改善箇所説明図

スペアタイヤキャリア 取付ブラケットの亀裂

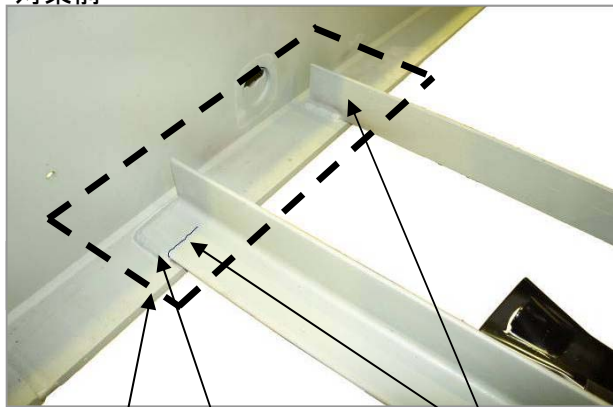
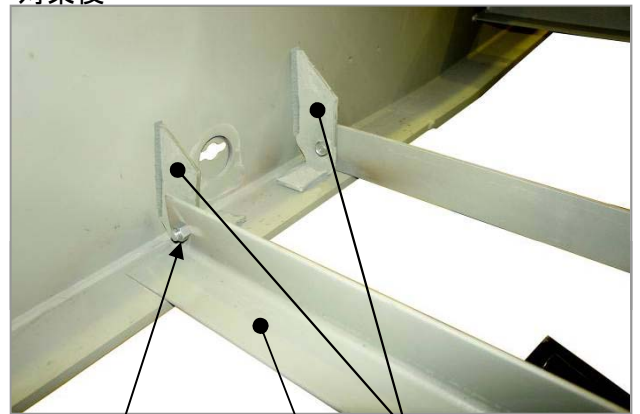
スーパーシングルタイヤ仕様のトレーラにおいて、スペアタイヤキャリアを取り付けるためのブラケットの強度が不足しているため、当該ブラケットのメインフレーム溶接部付近に応力が集中し、亀裂が生じるものがある。そのため、そのままの状態で使用を続けると、当該ブラケットの亀裂が進行し、最悪の場合、当該ブラケットとともに、スペアタイヤが脱落するおそれがある。

全車両、スペアタイヤキャリア取付ブラケット一式を対策品に交換する。
